歷次審查意見暨答覆說明

臺北市西區門戶計畫臺北車站特定專用區 C1/D1(東半街廓)土地開發案環境影響說明書

臺北市西區門戶計畫臺北車站特定專用區 CI/DI(東半街廓)土地開發案環境影響說明書 書面審查意見暨答覆說明

**臺北市西區門戶計畫臺北車站特定專用區
CI/DI(東半街廓)土地開發案環境影響說明書
第一次審查會審查意見暨答覆說明
(109年12月8日北市環綜字第1093079664號函)**

稀有植物位置及自然度分布圖

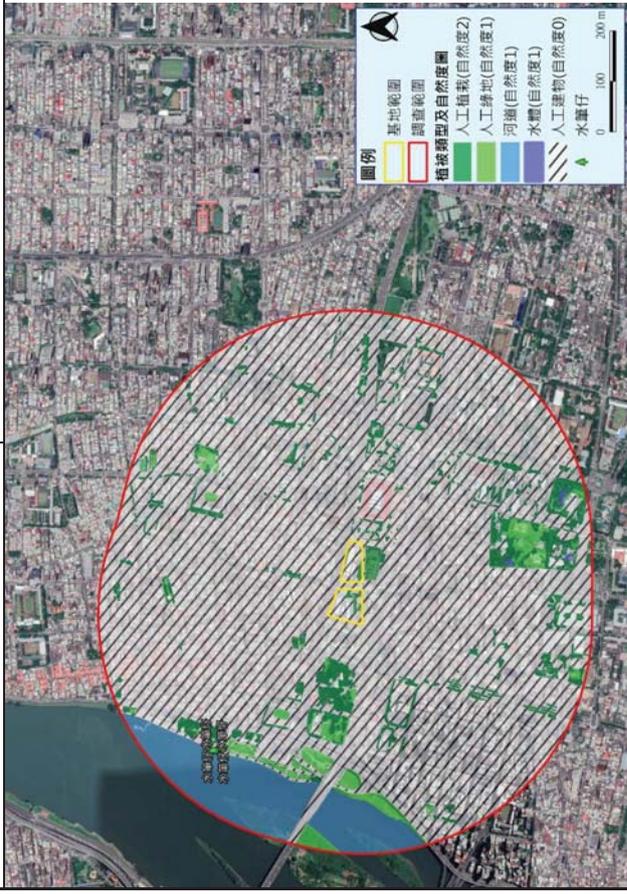
4. 自然度圖過於簡略，完全忽略路邊之植栽或小區域之植栽狀態，應改善。
 遵照委員指示將調查範圍內的自然度及植被圖進行修正，並將鄰近公園植栽區及人行道路樹區皆劃設為人工植栽。

詳請參閱圖 6-8。(P.6-51)

5. 光環境專章_眩光分析

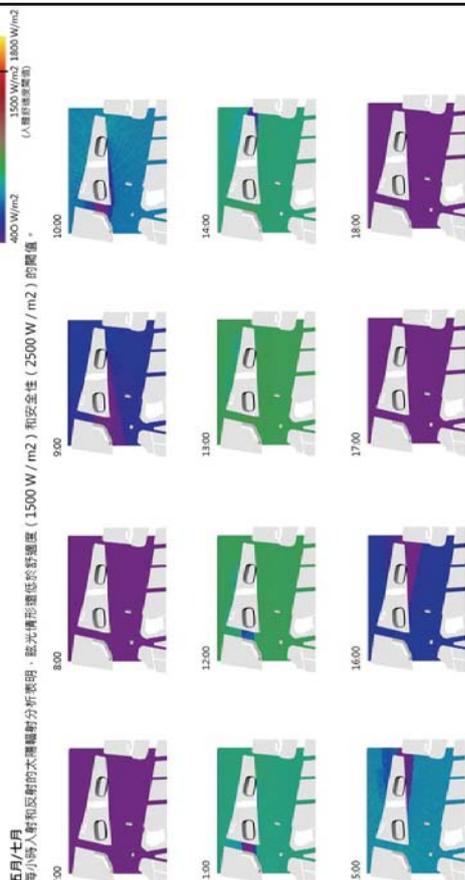
及安全性(2500w/m²)閾值。
3. 參考倫敦市對建築物太陽眩光的反射要求進行詳細的眩光分析，本案建築量體設計為弧形倒角設計，外牆帷幕採符合法規反射率低於20%之玻璃，經模擬檢討論據立體面反射產生的太陽光線匯聚風險極小，模擬結果詳下圖及原環說書附錄三。

本案建築物外牆採用玻璃帷幕，其可見光反射率小於0.2，詳情參閱P.8-7及附錄三(P.A3-1)。
4. 綠建築規劃及承諾項目，請分二大樓分別評估與具體說明承諾內容。

停車場出入口規劃示意圖

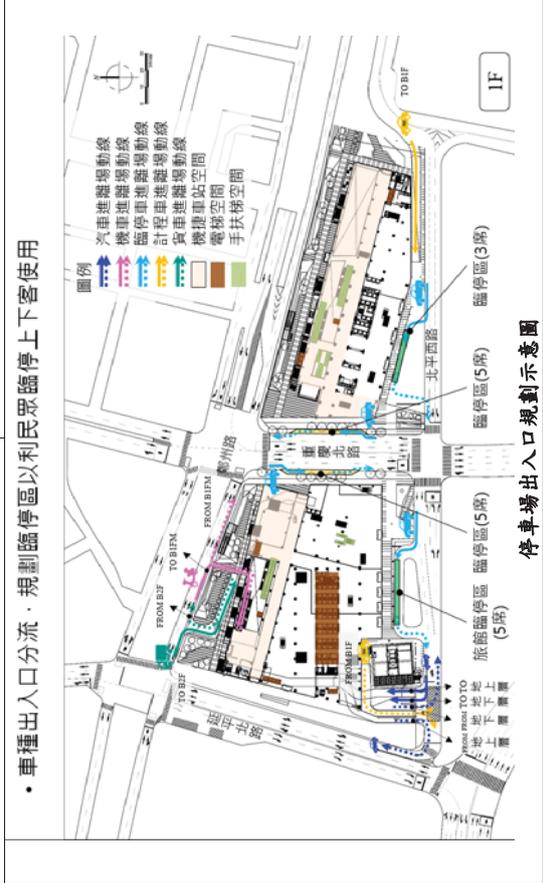
4.開發中及營運期，環境監測評估應持續並強化；車輛多元動線及進出口，應有更完善及多元規劃。

1.車輛出入口分流，規劃臨停車區以利民眾臨停上下客使用，如下圖。

(1)目前於DI基地南側(北平西路與延平北路交匯處)設有1進2出之車道。

(2)服務地下停車場之車輛進離場及地下臨停車及計程車離場。

(1)配合本案開發，DI基地地上層設置停車場，與既有汽車出入口共同規劃於DI基地南側。

(2)避免動線交織，離場動線採分流設計，簡化動線流向。
